**Comune di Agliana**

OSSERVAZIONE**105****ISTRUTTORIA OSSERVAZIONE REGOLAMENTO URBANISTICO****DATI GENERALI**

<input checked="" type="checkbox"/> AL REGOLAMENTO	<input type="checkbox"/> ALLA VALUTAZIONE
Aggiornare la cartografia di Pericolosità Idraulica al riguardo del lotto di Proprietà per renderlo edificabile con destinazione produttiva	
<input checked="" type="checkbox"/> SENZA RICHIESTA IN SUBORDINE	<input type="checkbox"/> CON RICHIESTA IN SUBORDINE
-

FOTO AEREA

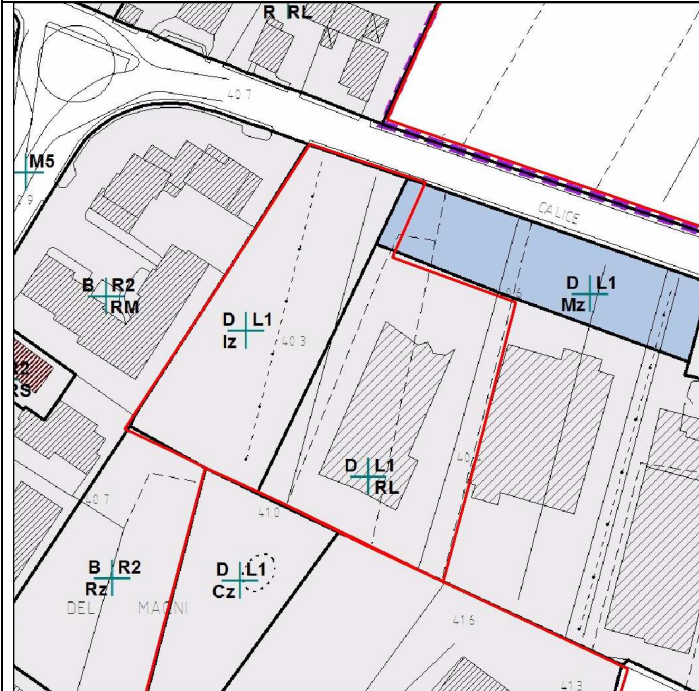
PARERE UFFICIO		DATA : 08/03/2012	file : RU_cntrdzn_105
GENERE	SPECIE	FAMIGLIA	
TERRITORIO PRESENTE	LOTTO LIBERO	RISCHIO IDRAULICO	
GRADO DI PERTINENZA	SINTESI PARERE		
PERTINENTE	NON ACCOGLIBILE		
PARERE			
<p>La specifica area oggetto di osservazione, libera da fabbricati, risulta stretta tra il significativo fabbricato produttivo cui è pertinente e un articolato complesso di abitazioni lato ovest.</p> <p>Se il PRG la vincola a Verde Pubblico, l'Atto adottato gli attribuisce invece un ruolo completamente rinnovato, che deriva dalla sua stretta correlazione con il fabbricato citato, di cui peraltro amplia la pertinente Superficie Fondiaria.</p> <p>Oggetto di osservazione risulta comunque la Carta della Pericolosità Idraulica adottata, per cui occorre controdedurre in merito ai rilievi prodotti, quanto di seguito specificato, facendo proprie le argomentazioni del Geologo incaricato al riguardo.</p> <p>Lo studio idrologico-idraulico, elaborato a supporto del Regolamento, si basa sulla cartografia tecnica regionale (CTR) in scala 1:2.000; le altezze d'acqua delle varie celle idrauliche sono riferite al livello del mare ed i battenti attesi sono calcolati, per differenza, rispetto alle quote topografiche di detta Cartografia collaudata. Per tali ragioni, lo studio di dettaglio effettuato è in linea con quanto richiesto dalla normativa regionale di merito, in particolare al riguardo di metodologie e standard tecnici.</p> <p>La verifica puntuale di eventuali difformità dell'andamento topografico indicato dalla CTR rispetto alla situazione rilevabile, deve essere quindi condotta mediante un rilievo topografico di dettaglio "agganciato" ai caposaldi della Carta e tener conto, in ogni caso, di un contesto più ampio, in modo da non risentire delle piccole variazioni locali, spesso verificabili in caso di un lotto di terreno agricolo.</p> <p>I riferimenti di quota presi nel rilievo presentato a sostegno dell'osservazione non sono perciò rappresentativi, specialmente quando si afferma la possibilità che le quote indicate nella CTR e quindi anche quelle prese a riferimento, possano essere affette da tolleranze di 30 cm.</p> <p>L'area interessata dalla proposta è pertanto classificata a Rischio Idraulico Molto Elevato con ritorno peraltro ventennale e secondo il Regolamento Regionale sulle Indagini Geologiche (lettera b) del punto 3.2.2 dell'allegato A del DPGR 26/R del 27/07/2007, ma soprattutto l'intervenuto disposto normativo speciale in materia (Art. 142 della LR 66/11), l'Atto in formazione non può prevedervi nuovi interventi, se segue un logico principio di precauzione.</p> <p>Per le sopraesposte motivazioni l'osservazione ritenuta PERTINENTE, appare NON ACCOGLIBILE.</p>

ALTRO PARERE		DATA : 07/03/2012
<input checked="" type="checkbox"/> GEOLOGO	<input type="checkbox"/> LLPP	<input type="checkbox"/> ALTRO
<p>Lo studio idrologico-idraulico, elaborato a supporto del Regolamento, si basa sulla cartografia tecnica regionale (CTR) in scala 1:2.000; le altezze d'acqua delle varie celle idrauliche sono riferite al livello del mare ed i battenti attesi sono calcolati, per differenza, rispetto alle quote topografiche di detta Cartografia collaudata. Per tali ragioni, lo studio di dettaglio effettuato è in linea con quanto richiesto dalla normativa regionale di merito, in particolare al riguardo di metodologie e standard tecnici.</p> <p>La verifica puntuale di eventuali difformità dell'andamento topografico indicato dalla CTR rispetto alla situazione rilevabile, deve essere quindi condotta mediante un rilievo topografico di dettaglio "agganciato" ai caposaldi della Carta e tener conto, in ogni caso, di un contesto più ampio, in modo da non risentire delle piccole variazioni locali, spesso verificabili in caso di un lotto di terreno agricolo.</p> <p>I riferimenti di quota presi nel rilievo presentato a sostegno dell'osservazione non sono perciò rappresentativi, specialmente quando si afferma la possibilità che le quote indicate nella CTR e quindi anche quelle prese a riferimento, possano essere affette da tolleranze di 30 cm.</p> <p>In base alle suddette considerazioni si ritiene NON ACCOGLIBILE l'osservazione avanzata.</p>

NON SONO PREVISTE
MODIFICHE ALLE TAVOLE
DI REGOLAMENTO
